柏崎刈羽原子力発電所第7号機 工事計画審査資料	
資料番号	KK7 本文-010-6 改3
提出年月日	2020年7月22日

柏崎刈羽原子力発電所第7号機 工事計画審査資料  
計測制御系統施設のうち  
原子炉非常停止信号，原子炉非常停止に要する信号及び  
原子炉非常停止信号を発信させない条件

2020年7月  
東京電力ホールディングス株式会社

第1図 中性子束高—自動可変設定（熱流束相当）のスクラム設定値

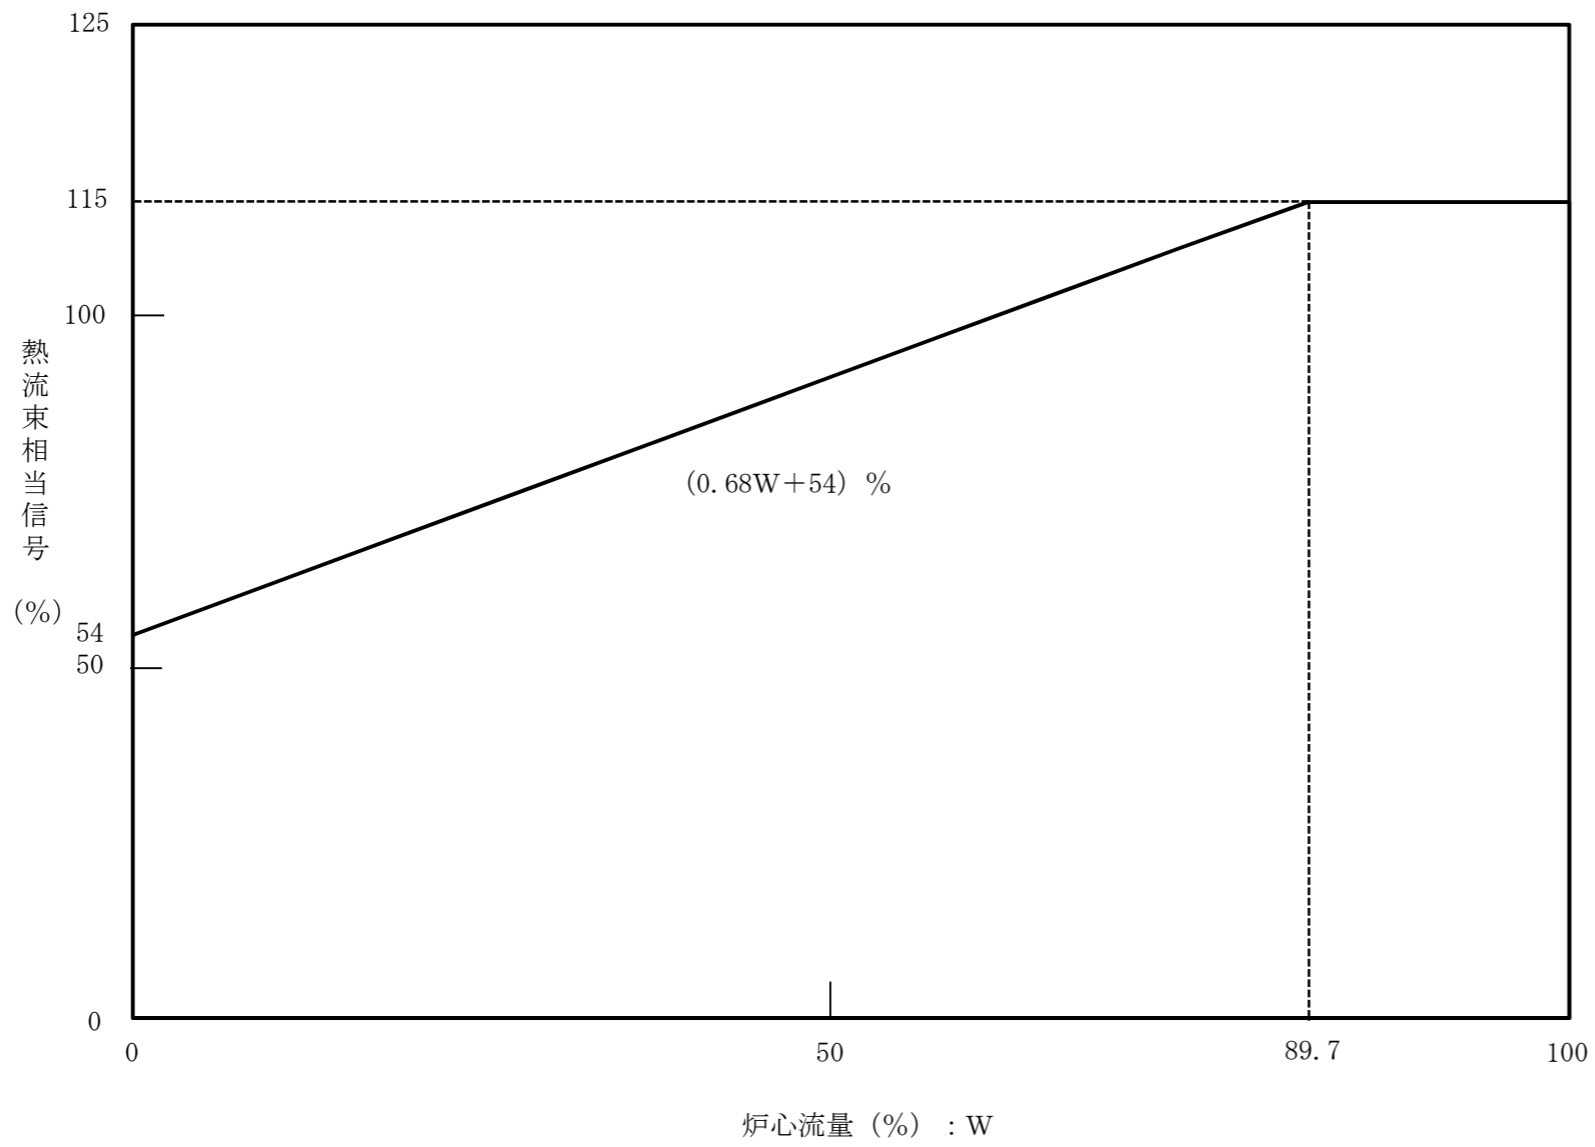
変更なし

\*22：スクラム設定値と炉心流量との関係を第1図に示す。

第2図 炉心流量急減のスクラム設定値

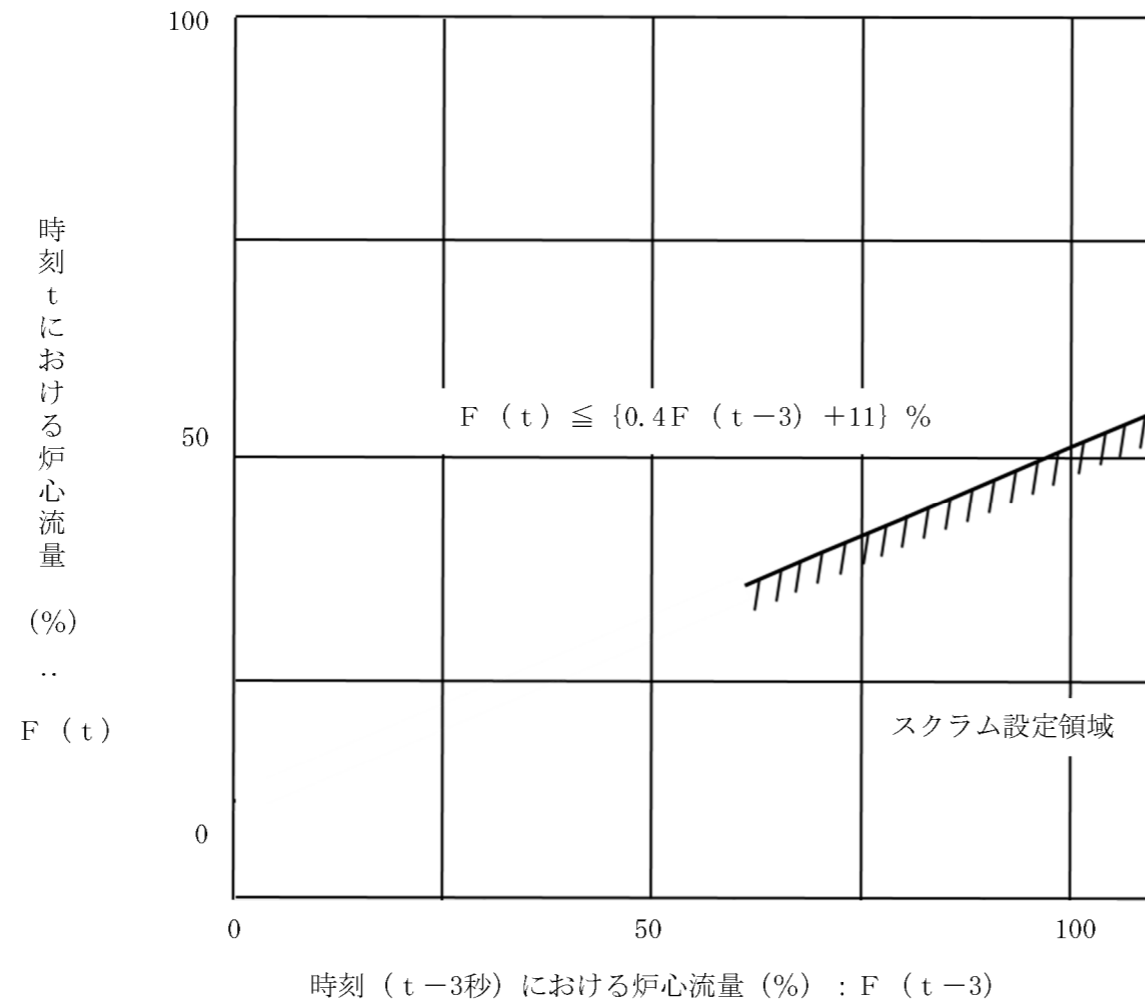
本スクラムは、原子炉出力 75%以下でバイパスされる。

変更なし

\*27：スクラム設定値と炉心流量急減との関係を第2図に示す。
